改善箇所説明図

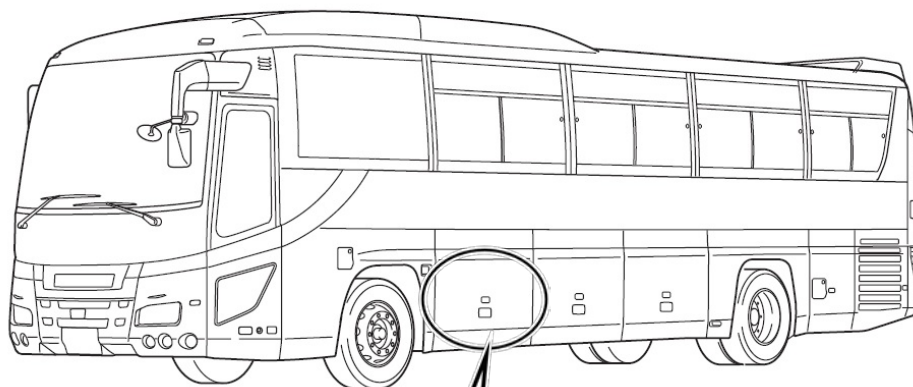
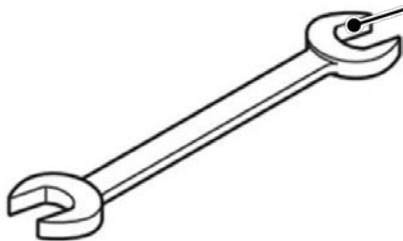
基準不適合発生箇所

大・中型観光バスにおいて、車載工具の搭載指示が不適切なため、駐車ブレーキ解除用工具（スパナ）が搭載されていない。そのため、故障等により駐車ブレーキが作動したままの状態となった場合に、当該工具を用いて解除することができない。

改善の内容

全車両、駐車ブレーキ解除用工具（スパナ）を搭載する。

識別 : 運転者席左側ドア開口部のシリアルナンバープレートの左側上に、識別ペイント（黒色）を塗布する。
